Commission économique pour l'Europe**Comité des transports intérieurs****Groupe de travail du transport des denrées périssables****Soixante-quatorzième session**

Manuel ATP**Manuel ATP : paragraphe 1.2 de l'appendice 2
de l'annexe 1****Communication des Gouvernements de l'Allemagne
et du Royaume-Uni****Introduction**

Figure 3

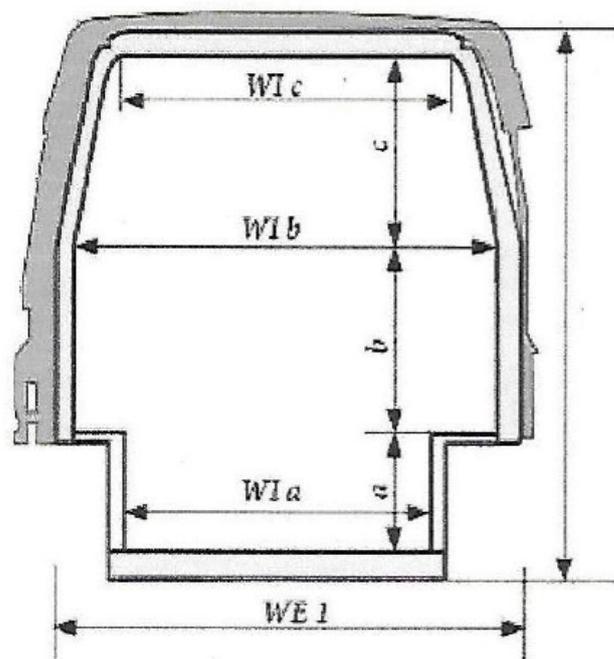
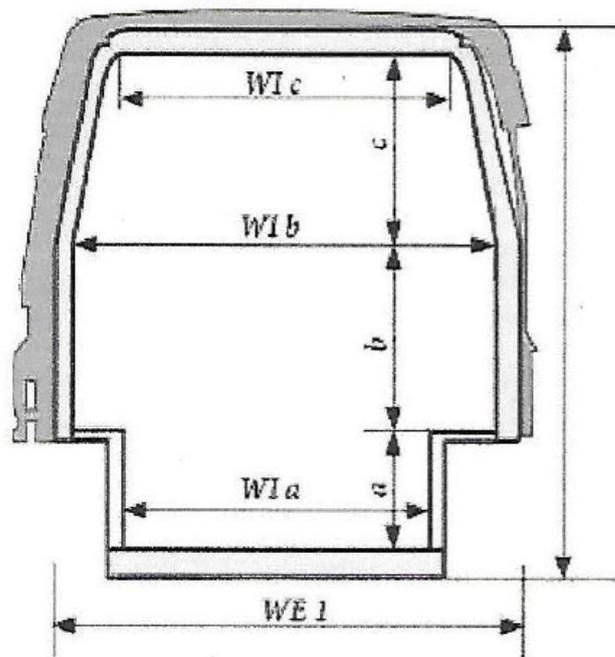
1. Lors de la soixante et onzième session du WP.11, le Royaume-Uni a présenté une proposition révisée visant à harmoniser la mesure de la surface extérieure des fourgons ainsi que les procès-verbaux d'essai correspondants (ECE/TRANS/WP.11/2015/2). Cette proposition a été adoptée.
2. À l'issue de la soixante-treizième session du WP 11, la proposition a été intégrée à la dernière version de l'accord ATP, en date du 6 janvier 2018. Par la suite, lors de la dernière réunion CERTE, organisée en Allemagne, il a été constaté que les équations proposées différaient de celles de la norme CEN. Les modifications qu'il est proposé d'apporter aux équations visent donc à faire concorder les normes de l'ATP avec celles du CEN.
3. L'Allemagne et le Royaume-Uni proposent de modifier les figures du paragraphe 1.2 dans le Manuel ATP comme suit :

$$WE = WI + \text{épaisseurs moyennes déclarées}$$

$$WI = \frac{((Wib \times b) + (Wib \times c) - ((Wib - Wic) \times c) + (Wib \times a) + (2 \times ((Wib - Wia) \times a)))}{(a + b + c)}$$

$$WE = WI + \text{Épaisseurs moyennes déclarées} \times 2$$

$$WI = \frac{WIa \times a + WIb \times b + \frac{WIb + WIc}{2} \times c}{a + b + c}$$

Figure 4

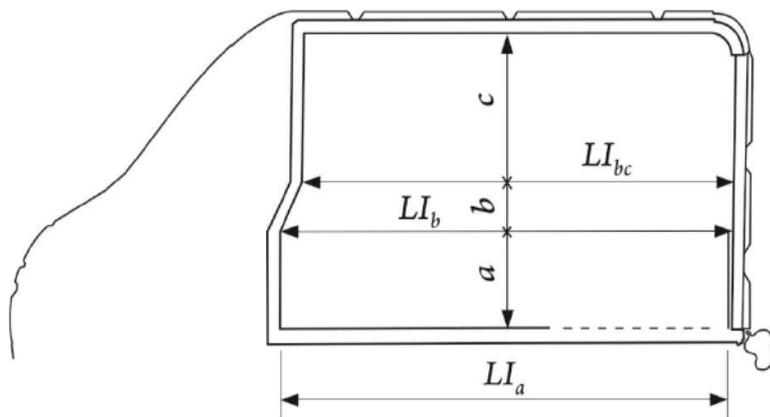
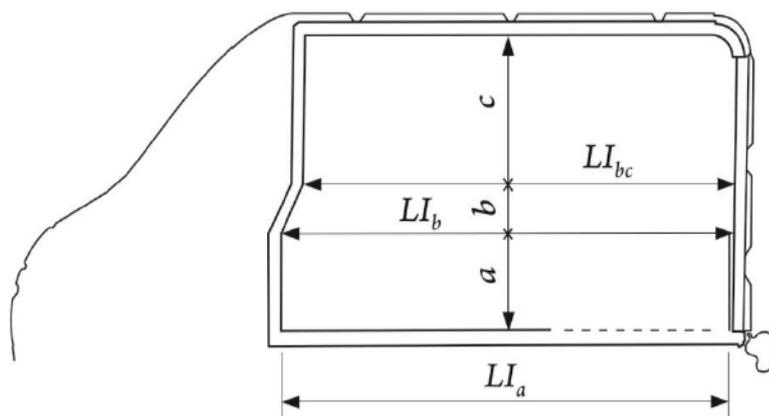
$$LE = LI + \text{épaisseur moyenne déclarée}$$

$$LE = LI + \text{Épaisseurs moyennes déclarées} \times 2$$
